LEGAMBIENTE
Circolo "Lo Sperone" di San Giovanni Rotondo

**Oggetto: Oggetto: FSC 2014-2020 - Patto per lo Sviluppo della regione Puglia. Intervento Lotto n. 5
Progetto Esecutivo di intervento per la Difesa idraulica del territorio comunale di San Giovanni
Rotondo - Lotto A - Codice ReNDIS 16IR747/G1. CUP: B23H17000040006 - CIG: 798841154C.
2024/00310/VIA_PAUR - Progetto Definivo di intervento per la difesa idraulica del territorio
comunale - Lotto B - San Giovanni Rotondo (FG) Codice ReNDIS: 16IR748/G1 nel Comune di San
Giovanni Rotondo (FG). Riscontro a nota Legambiente -**

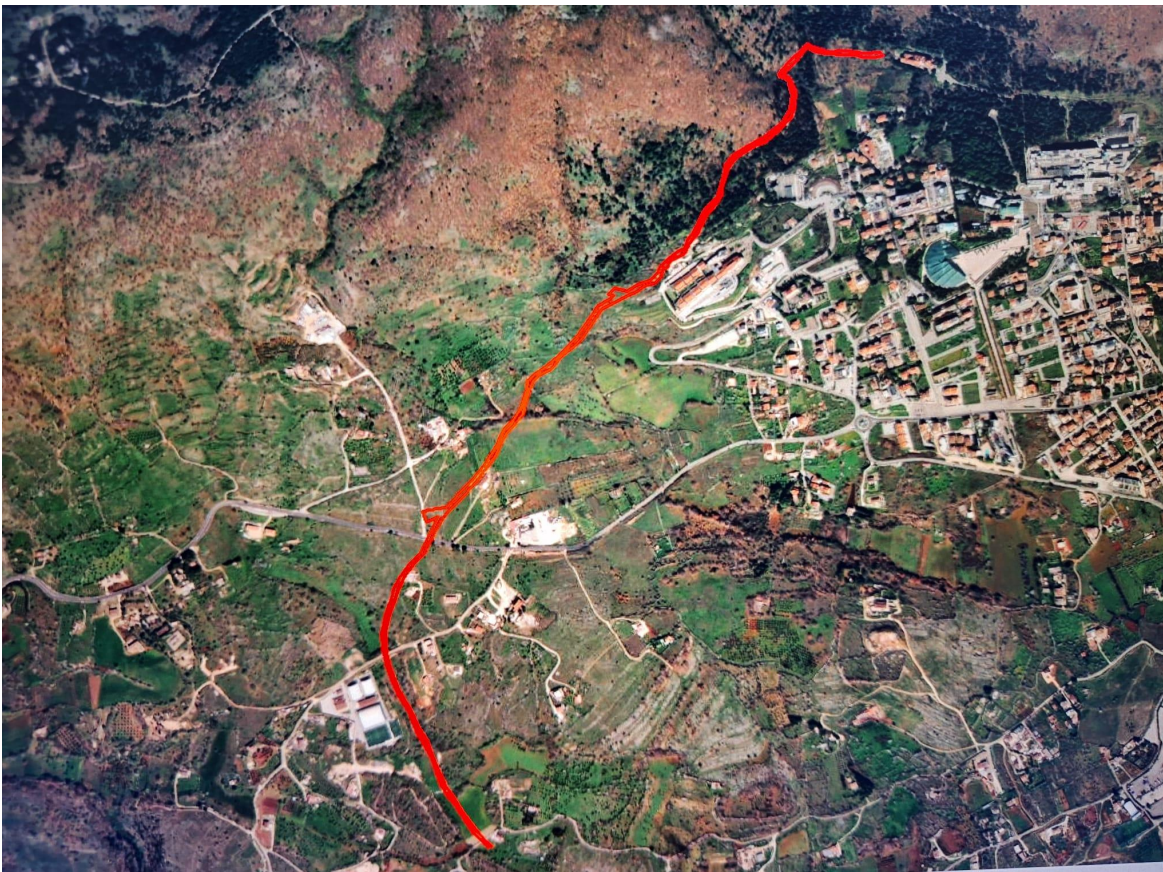
Questo nuovo tracciato (alleghiamo la foto), dal quale si evince l'abbassamento delle quote, partendo dal livello inferiore della chiesa delle Clarisse su Monte Castellana (e non più dal canale di scurcia), lo ribadiamo, incontra altre criticità: attraversa l'area interessata dai crolli del piano montuoso in corrispondenza delle antiche cave scavate in grotta per estrarre granella

calcarea, oltre ovviamente, ai danni notevoli alla foresta matura presente lungo tutto il tracciato, paesaggio ambientale completamente differente da quello rappresentato dalla foto aerea utilizzata. Per questa ragione ribadiamo l'invito ad accompagnare Lei e la sua struttura tecnica con quella del Comune, per constatare insieme lo stato dei luoghi, valutare gli impatti prima di assumere ogni altra decisione.

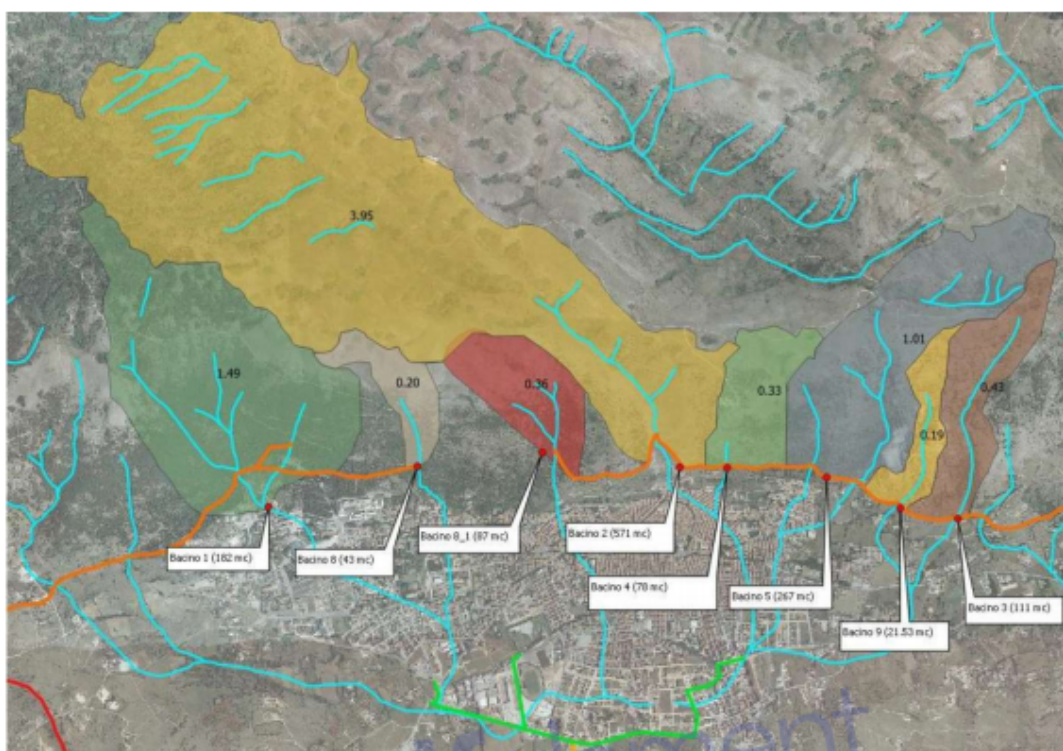
Con questo intervento oltre al canale, prevede che i versanti saranno tappezzati con barriere paramassi e reti ancorate al suolo, una vera e propria artificializzazione della montagna peraltro molto stabile.

Condividendo le finalità di tali opere volte a tutelare la pubblica incolumità, queste devono a maggior ragione essere valutate con l'ottica di garantire la massima efficacia e funzionalità. Ben sapendo quanto prescritto nella Prima perimetrazione PAI del 2003 dall'AdB: storicamente gli eventi con trasporto detritico importante a seguito delle portate nel compluvio “Vallone di Portamisuso” ad est, con il bacino montano più importante, come si nota nell'immagine allegata.
